**Pakeitimo nurodymas Nr. 7 pagal Rangos sutartį Nr. 21-S1-1886 „Administracinės paskirties pastato
Sietyno g. 24, Vilniuje, nauja statyba“**

2024-05-02

Rangovas: UAB „Infes“
Inžinierius: UAB „Statybų inžinerinės paslaugos“
Užsakovas: VĮ „Turto bankas“

1965 Užmatinti stiklus dėl reikalavimų 3-23 ir 3-57

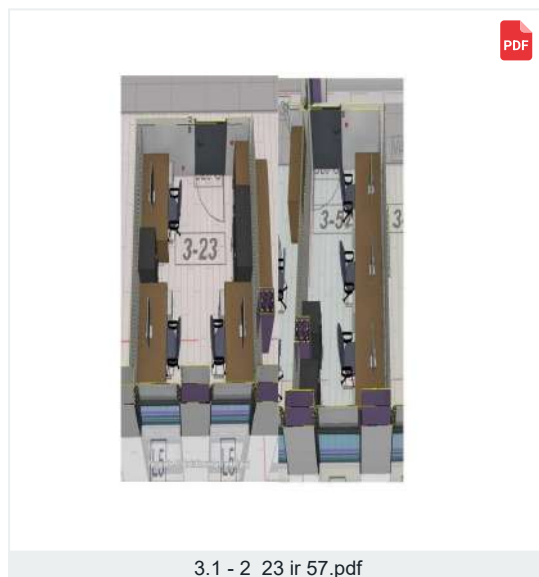
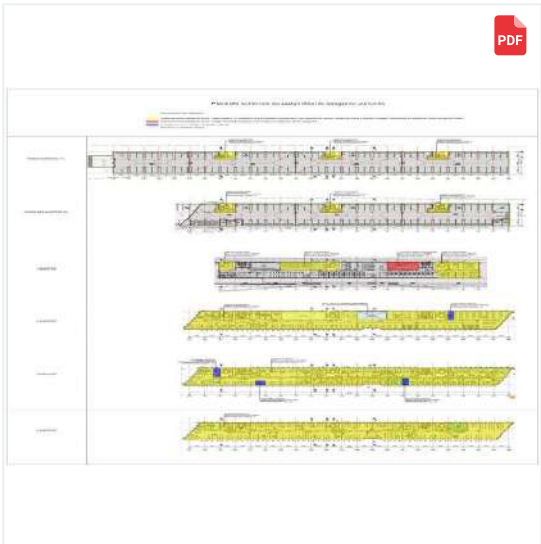
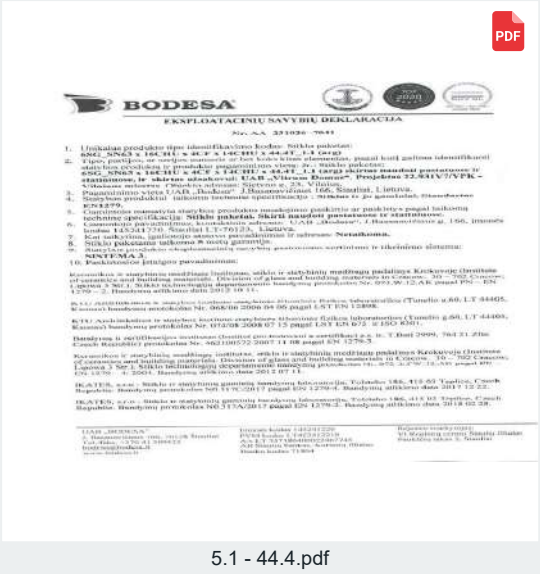
Pastato naudotojo atstovo prašymu (Dalux #1963 ir #1965 pastabos) patalpose Nr. 1.36; 3.23 ir 3.57 numatyta langų stiklus papildomai apklijuoti matinimo plėvele. Pagal šias užklausas atnaujintos minėtų patalpų stiklų techninės charakteristikos. Papildomų matinimo darbų kiekiai nurodomi priede Nr. 1 „Papildomų darbų sąmata“.

2023-10-25, 09:05	Pakeitė	Ieva Puidokaite
	Žinutė	Taip, langai turi būti padengti ne mažiau kaip 350 mikronų apsaugine plėvele. Iškarpa iš modelio parametrų: Aluminio profilio langas. Padidinto saugumo. Rėmas ne žemesnės kaip RC2 saugumo klasės, stiklo paketas ne žemesnio kaip P4A lygio atsparumo arba yra padengtas ne plonesne kaip 350 mikronų storio apsaugine plėvele. Trijų padėčių varstymas. Stiklo paketas 2 kamerų užpildytas argono dujomis, 2 stiklai selektyviniai. Apatinis stiklo paketas emaliuotas, vidurinis matinis. Vidinis saugus stiklas, išorinis su saulės kontrole. Šilumos perdavimo koeficientas $U \leq 0,82W/m^2K$. Rėmo spalva - RAL7015. Taip pat pridėdu iškarpą iš TP BD dalies dokumentų, kur aprašomi apsaugos nuo įsilaužimo reikalavimai.
	Grupė	S5_00.Gen. Rangovas Infes
	Atsakingas vartotojas	Pavel Vysockij
	Būsena pasikeitė	Procese/IN Progress

2023-11-10, 13:09	Pakeitė	Karolis Maželis
	Žinutė	Pagal naudotoją prašymą, prašau atlikti nurodytų patalpų pilną užmatinimą.
	Grupė	B_Vadybinių susirinkimų komanda
	Atsakingas vartotojas	Pavel Vysockij
2023-11-10, 14:50	Pakeitė	Pavel Vysockij
	Grupė	S1_Naudotojo komanda
	Atsakingas vartotojas	Jelena Gordej
	Būsena pasikeitė	Atlikta/DONE
2023-11-21, 10:24	Pakeitė	Jelena Gordej
	Būsena pasikeitė	Patikrina ir Uždaryta/CLOSED

1173 -1 aukšte (parkingas) sandėliavimo patalpų poreikis

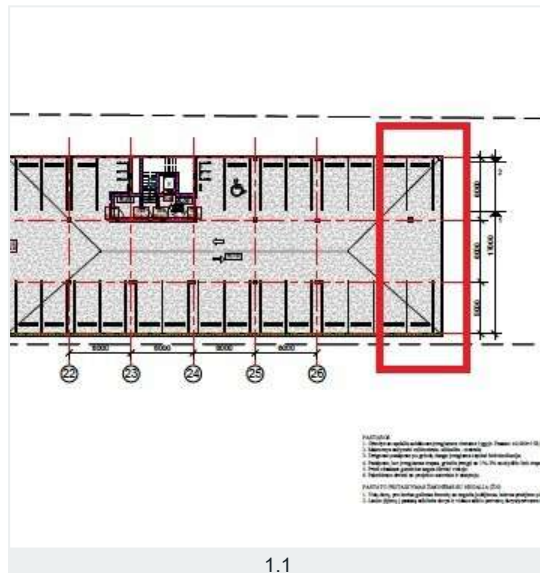
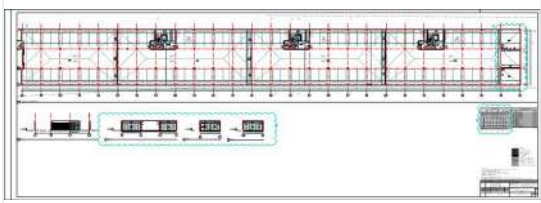
Žinutė	Ar naudotojui tinka pasiūlymas patalpą vadinti "dviračių/paspartukų saugojimo patalpa" ?
	Grupė	S1_Naudotojo komanda
	Atsakingas vartotojas	Jelena Gordej
2023-06-30, 09:24	Pakeitė	Jelena Gordej
	Žinutė	taip, tinka
2023-07-13, 14:01	Pakeitė	Pavel Vysockij
	Grupė	S4_PV
	Atsakingas vartotojas	Ieva Puidokaite
2023-07-14, 13:55	Pakeitė	Ieva Puidokaite
	Žinutė	Prašau patikslinti -1a planą ten numatant "dviračių/paspartukų saugojimo patalpą". Apačia iš sandwich plokščių sulig durų aukščiu, viršus tinklas. Atlikus korekcijas perduoti užduotį E, kad patikslintų apšvietimo sprendinius.
	Grupė	S4_03.SA
	Atsakingas vartotojas	Gražvydas Sabaliauskas
2023-07-18, 08:07	Pakeitė	Gražvydas Sabaliauskas
	Žinutė	Atnaujintas modelis. Ar tinka tokie sprendiniai? Taip pat vietoj sandwich gal galima naudoti priešsilaižimines g/k pertvaras?
2023-07-18, 08:40	Pakeitė	Pavel Vysockij
	Grupė	S4_PV
	Atsakingas vartotojas	Ieva Puidokaite

2023-08-14, 14:14	Pakeitė	Gražvydas Sabaliauskas
	Žinutė	SA nepritaria.
2023-08-14, 14:14	Pakeitė	Gražvydas Sabaliauskas
	Grupė	S1_Naudotojo komanda
	Atsakingas vartotojas	Jelena Gordej
2023-08-14, 15:22	Pakeitė	Jelena Gordej
	Žinutė	Reikia ieškoti sprendimo, kadangi mums reikia kažko šiek tiek patikimesnio nei gipsas, o sandwich plokštės greitai susirenka, tiekimo problemų lyg nėra šiuo metu. Gali būti ir fibrocementinė plokštė, vis tiek fasadas darytas, tai buvo naudota tokia medžiaga. Tiekime problemų irgi nėra. Galim ir OBS plokštės, projekte klojinams gi buvo naudota ;)
2023-08-14, 15:25	Pakeitė	Jelena Gordej

1698 -1 aukšto paspirtukų laikymo patalpa-E

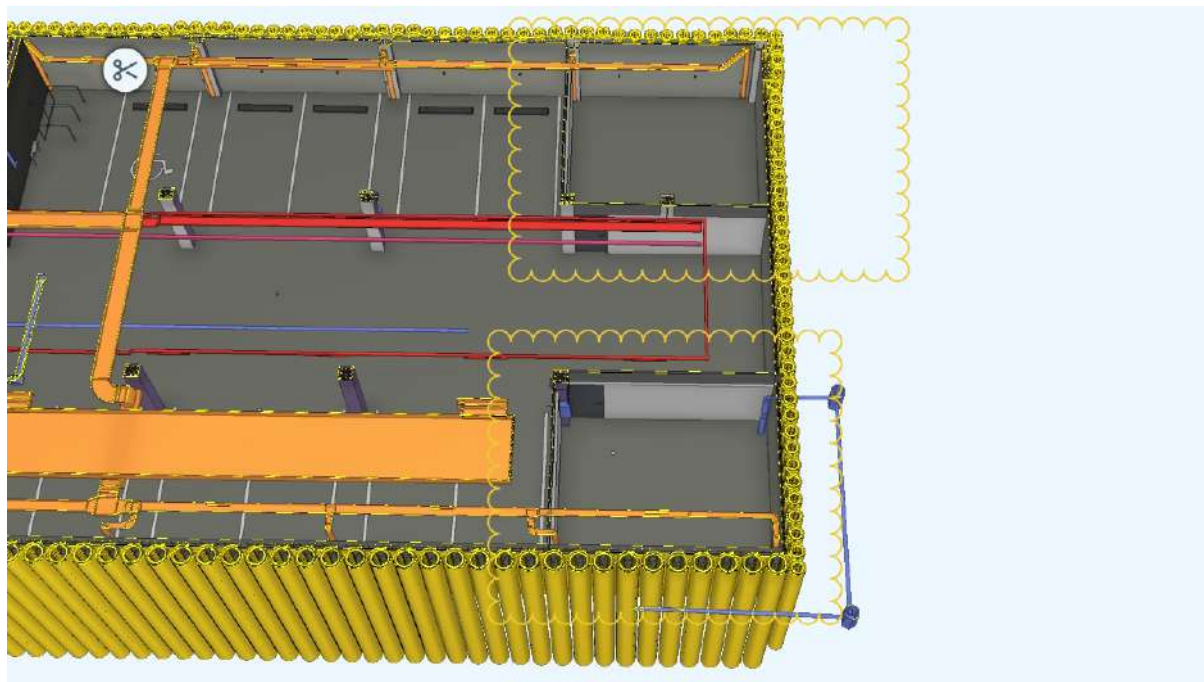
Sukūrė	Ieva Puidokaite
Grupė	S4_10.E-10.GA-SE
Atsakingas vartotojas	Bernardas Rutkauskas
Pavadinimas	-1 aukšto paspirtukų laikymo patalpa-E
Aprašymas	Pagal Policijos prašymą vietoj 4 parkavimo vietų numatytos 2-i paspirtukų laikymo patalpos -1 aukšte. Iki 2,1m aklinos sienos, o viršuje tinklas - atvirai cirkuliuoja oras. Prašau patikslinti E sprendinius, t.y. numatyti atskirai valdomą apšvietimą šioms patalpoms. Taip pat patikslinti kitus sprendinius, jei aktualu.
Statusas	Nauja/NEW

1290 Stogo ventiliacinių šachtų mazgai

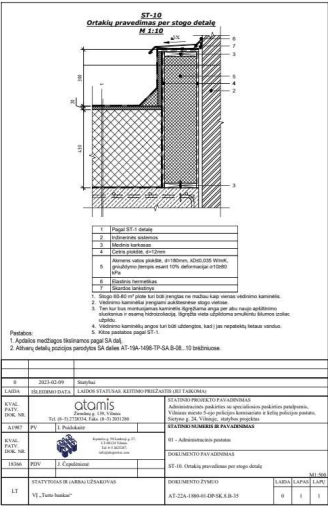
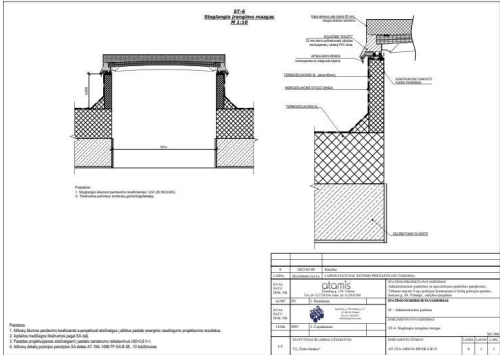
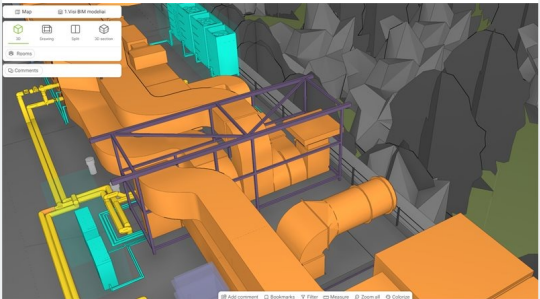
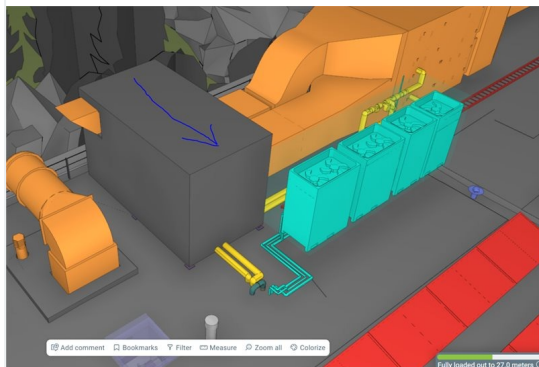
2023-05-03, 10:19	Sukūrė	Vytenis Raugevičius
	Grupė	S4_Visi projektuotojai
	Pavadinimas	Stogo ventiliacinių šachtų mazgai
	Aprašymas	Prašome pateikti stogo ventiliacijos kanalų šiltinimo ir hidroizoliavimo mazgus.
	Statusas	Nauja/NEW

2023-05-03, 11:14	Pakeitė	Dalius Petrauskas
	Žinutė	Stogo rangovas turi omenį vertikalias plokštumas ties dumų šalinimo kanalu ir pagrindine inžinerinių tinklų šachta. Nėra tikslo naudoti ST-10 detalės , jei dumų šalinimo kanalas yra suformuotas iš silikatinų plytų (gautas SK dalies projektuotojo pritarimas) , gal pakanka išlipimo liuko detalės principo t.y apšildinti vertikalias plokštumas 60mm vata. Pagrindinių inžinerinių tinklų vertikalias sienutės yra suformuotos iš dujų silikato. Gal tinką išlipimo liuko detalė??? Beto ,reikia pamąstyti kaip įrengti hidroizoliaciją , nes kanalas yra užpildytas inžineringu tarp kurių yra tarpas (žiūrint iš viršaus) 25-60mm ? Laukiame patikslinimo. Pridedu iškarpa iš projekto ir foto fikzaciją.
	Grupė	S4_04.SK
	Atsakingas vartotojas	Gražvydas Spudys

Grupė	S4_04.SK
Atsakingas vartotojas	jelena@ekspertize.com
Pakeitė	Ieva Puidokaite
Žinutė	Nuolydį (minimalus lietaus nuvedimui) formuoti išilgine kryptimi link stogo vidurio.

2023-12-01, 09:35	Pakeitė	Ieva Puidokaite
	Žinutė	Parašau patikslink minimalų nuolydį
	Grupė	S4_03.SA
	Atsakingas vartotojas	Gražvydas Sabaliauskas
2023-12-01, 11:46	Pakeitė	Pavel Vysockij
	Būsena pasikeitė	Procese/IN Progress
2023-12-05, 09:55	Pakeitė	Gražvydas Sabaliauskas
	Žinutė	1,25%
2023-12-05, 09:55	Pakeitė	Gražvydas Sabaliauskas
	Grupė	S4_PV
	Atsakingas vartotojas	Ieva Puidokaite
2023-12-11, 13:20	Pakeitė	Ieva Puidokaite
	Grupė	S5_03.SA_Stogo įrengimas
	Atsakingas vartotojas	Vytenis Raugėvičius
	Būsena pasikeitė	Atlikta/DONE

1250 Inžinerinių tinklų šachtos sandarinimas (Stogas)

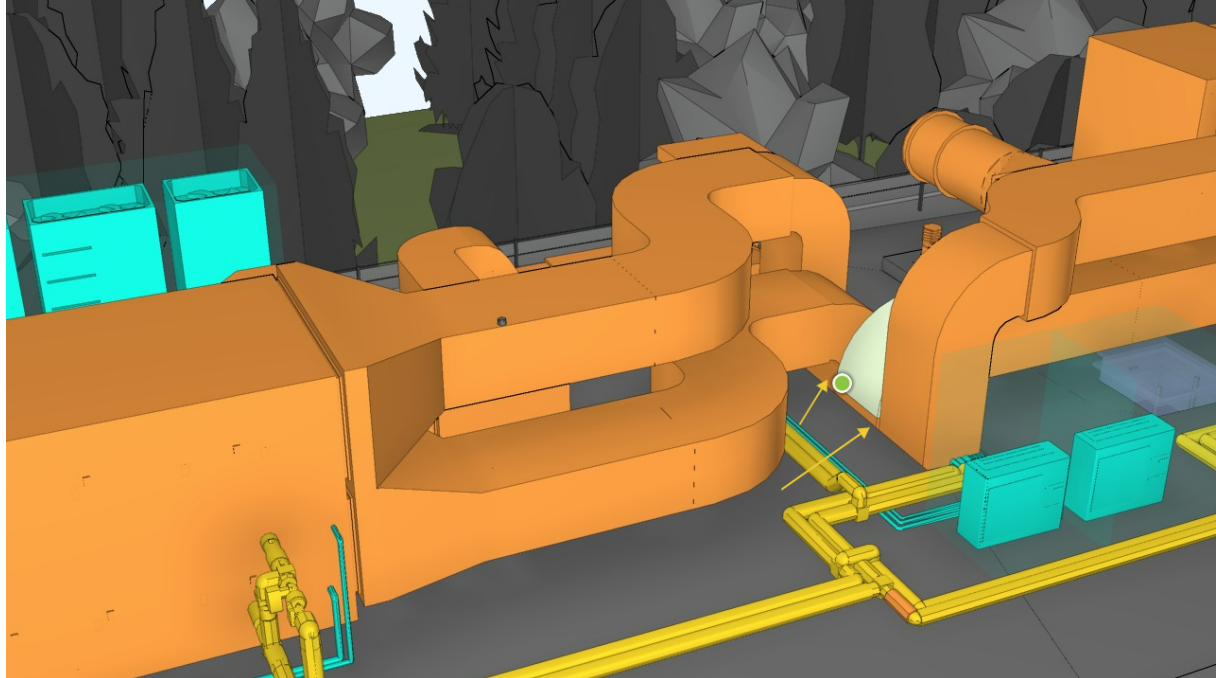
2023-04-27, 14:47	Sukūrė	Dalius Petrauskas
	Grupė	S4_PV
	Atsakingas vartotojas	Ieva Puidokaite
	Pavadinimas	Inžinerinių tinklų šachtos sandarinimas (Stogas)
	Aprašymas	Prašau paaiškinti (pateikti sprendimą, mazgą) kaip techniškai ir technologiškai atlikti hidriizoliavimą tarp inžinerinių sistemų komunikacijų. Tarp jų tarpai yra apie 50mm. Gal reikia formuoti "namelį " su sienomis ir stogu???
	Statusas	Nauja/NEW
	Galutinis terminas	2023-05-16, 03:00
2023-05-10, 17:24	Pakeitė	Ieva Puidokaite
	Grupė	S4_04.SK
	Atsakingas vartotojas	jelena@ekspertize.com
2023-05-11, 08:51	Pakeitė	Gražvydas Spudys
	Žinutė	Namuko gabaritai?
	Grupė	S4_PV
	Atsakingas vartotojas	Ieva Puidokaite
2023-05-15, 15:21	Pakeitė	Ieva Puidokaite
	Žinutė	susieta su 1290, todėl šis uždaromas
2023-05-15, 15:21	Pakeitė	Ieva Puidokaite
	Grupė	S5_00.Gen. Rangovas Infes
	Atsakingas vartotojas	Dalius Petrauskas
2023-05-15, 15:21	Pakeitė	Ieva Puidokaite
